ENQUETE PUBLIQUE PREALABLE A LA DELIVRANCE D'UN PERMIS DE CONSTRUIRE POUR L'IMPLANTATION D'UN
PARC PHOTOVOLTAIQUE AU SOL
SOCIETE SOLARHONA

Conclusions motivées du Commissaire Enquêteur

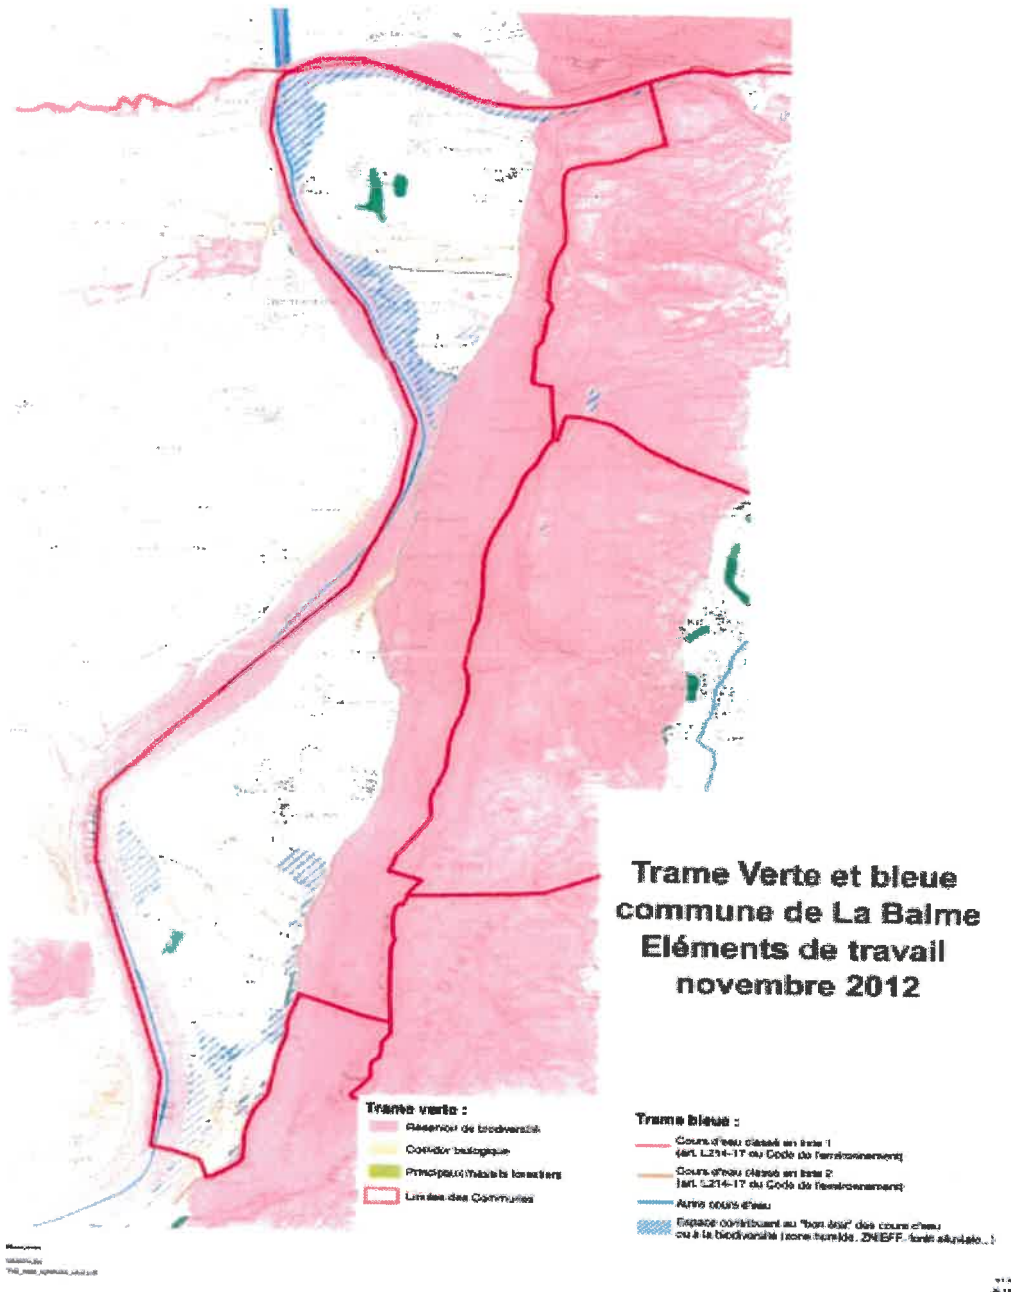
🚧 Le raccordement au réseau de distribution électrique n'a pas été étudié. Le projet n'est pas appréhendé dans son ensemble comme le prévoit l'article L-1221 du code de l'environnement.

En réponse, le Maître d'œuvre indique qu'à ce stade il n'est pas possible de connaître la solution de raccordement et plusieurs tracés sont envisageables et que ce raccordement sera enterré le long des voies publiques.

Mais les postes de raccordements les plus proches se situent à Yenne 2km et Belley 8km.
